## Note technique

### Anomalie de la cuve du réacteur EPR de Flamanville

Étapes successives de forgeage du fond et du couvercle de la cuve  
Zone présentant un excès de carbone en rouge

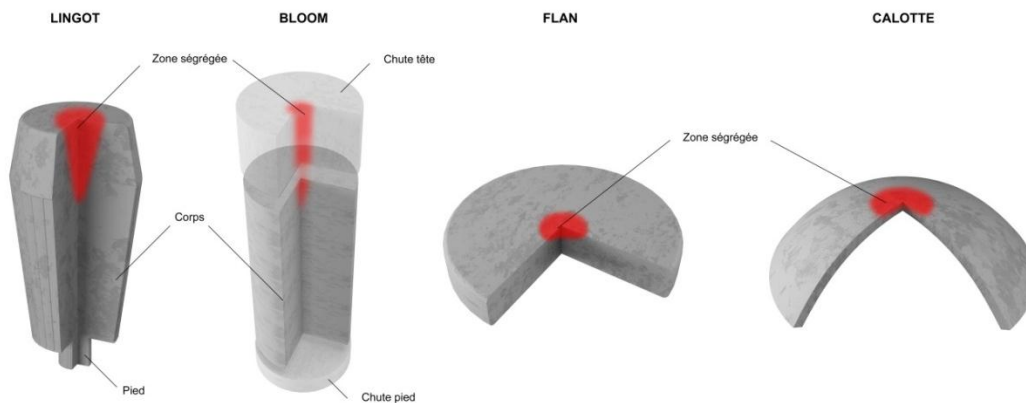
L'anomalie concerne le fond et le couvercle de la cuve. L'acier de ces composants n'a pas la composition chimique attendue. Au cours de leur fabrication par forgeage, l'usine Creusot Forge d'Areva NP n'a pas suffisamment éliminé une zone qui contient naturellement un excès de carbone (en rouge sur les schémas ci-dessous). Cette zone se retrouve donc au centre des pièces finales.
